Afmetingen vloerafscheiding in theater

Advies 1915

Trefwoorden:	Bouwbesluit 2012, bijeenkomstfunctie, nieuwbouw, gebruiksveiligheid, vloerafscheiding
Datum:	22 november 2019
Status:	Definitief

Figuur 1 dwarsdoorsnede balustrade t.p.v. de vloerrand van het theaterbalkon

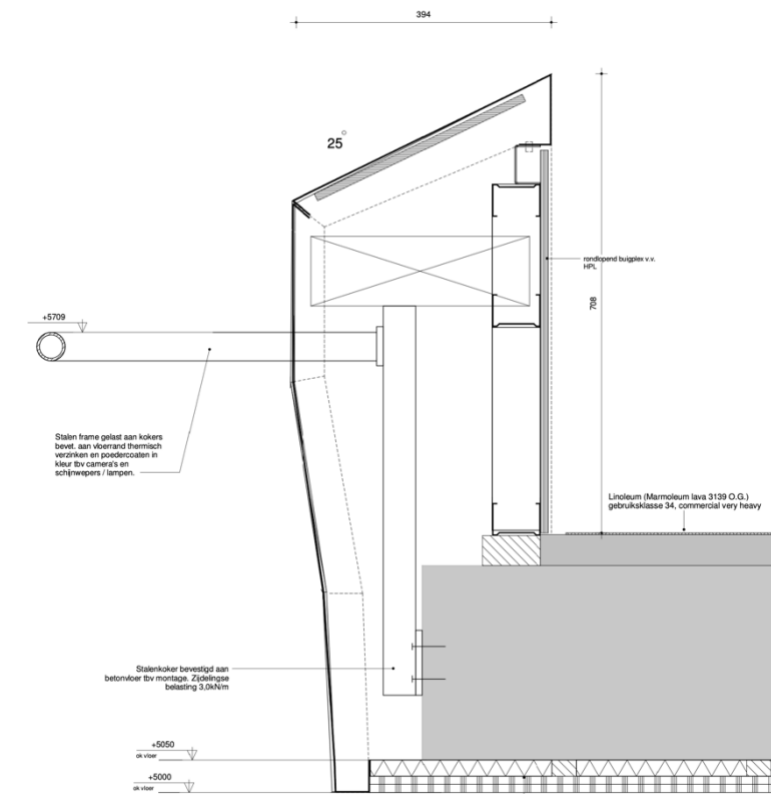
Bij de afbouw van het nieuwe theater wordt het ontwerp van de balkonrand door ons niet geaccepteerd vanwege het feit dat deze een afgeschuinde afdekker heeft richting de vide. Het oorspronkelijke bouwbesluitartikel 2.16 uit 2003 die voor dit soort situaties bedoeld is geeft namelijk het onderstaande aan:

Lid 4 van Bouwbesluit 2012 spreekt namelijk niet meer over een horizontaal vlak. Deze tekstaanpassing in het Bouwbesluit 2012 doet volgens ons echter niets af aan het te bereiken veiligheidsniveau waar het oorspronkelijke artikel voor bedoeld is. Ons inziens is het artikel bedoeld om een lagere borstwering toe te staan i.v.m. zichtlijnen en dergelijke in bijvoorbeeld theaterzalen. Echter, omdat dit voor de aanvrager nog steeds onvoldoende is, heeft men gemeend de veiligheid van deze situatie nog verder te kunnen verlagen door het aanbrengen van een schuine afdekker, simpelweg omdat de tekstpassage “horizontaal” in het Bouwbesluit 2012 inmiddels is verdwenen.

Dit verlagen van het beoogde veiligheidsniveau omdat er simpelweg een tekst is weggefallen en het feit dat er in het artikel niet staat aangegeven wat een eventuele hellingshoek, dan wel wat maximaal toelaatbaar is, gaan wij derhalve nog steeds van de bedoeling van oorspronkelijk het artikel uit, dat het te hanteren vlak in artikel 2.18 lid 4 een horizontaal vlak moet zijn.

- De “som van de hoogte en de breedte van de bovenregel” duidt impliciet op, respectievelijk, de verticale en de horizontale projectie van de vloerafscheiding. De werkelijke helling van de bovenregel ten opzichte van het horizontale vlak doet hierbij niet ter zake.

- Ervan uitgaande dat het hoogste punt van de vloerafscheiding zich bevindt op een hoogte van 0,708 meter zal de breedte van de bovenregel ten minste 1,1 meter minus 0,708 meter is gelijk aan 0,392 meter moeten zijn. De hoogte van 0,7 m zal over de vereiste breedte aanwezig moeten zijn. Bij een helling van 25 graden naar beneden, zal de hoogte ter plaatse van het laagste punt 0,525 meter zijn. Daarmee is niet voldaan aan de prestatie-eis van (ten minste) 0,7 meter.

- Het ontwerp voor de vloerafscheiding voldoet niet aan de prestatie-eisen van het Bouwbesluit 2012. De hoogte van het laagste deel van de ontworpen balustrade ligt hier op minder dan 0,7 m omdat het laagste deel van de bovenregel op minder dan 0,7 m hoogte ligt. De adviescommissie constateert dat in de aangeleverde gegevens bij deze casus geen, in artikel 1.3 bedoelde, gelijkwaardigheid is onderbouwd.

De adviescommissie kan zich voorstellen dat in dit geval een gelijkwaardige veiligheid conform artikel 1.3 eerste lid van het Bouwbesluit 2012 mogelijk is. De horizontale buisreling die voorlangs de balustrade is ontworpen kan hierin een rol spelen om de effectieve breedte van de bovenregel verder te vergroten en om je aan vast te kunnen grijpen. Daarbij wordt opgemerkt dat de afstand tussen de buisregel en de bovenregel in het huidige detail zodanig groot is dat een lichaam daar tussendoor kan glippen. Ook het feit dat het looppad smal is, en de looprichting niet haaks op de balustrade staat, maar parallel aan de balustrade, kan een rol spelen in de onderbouwing van gelijkwaardigheid.
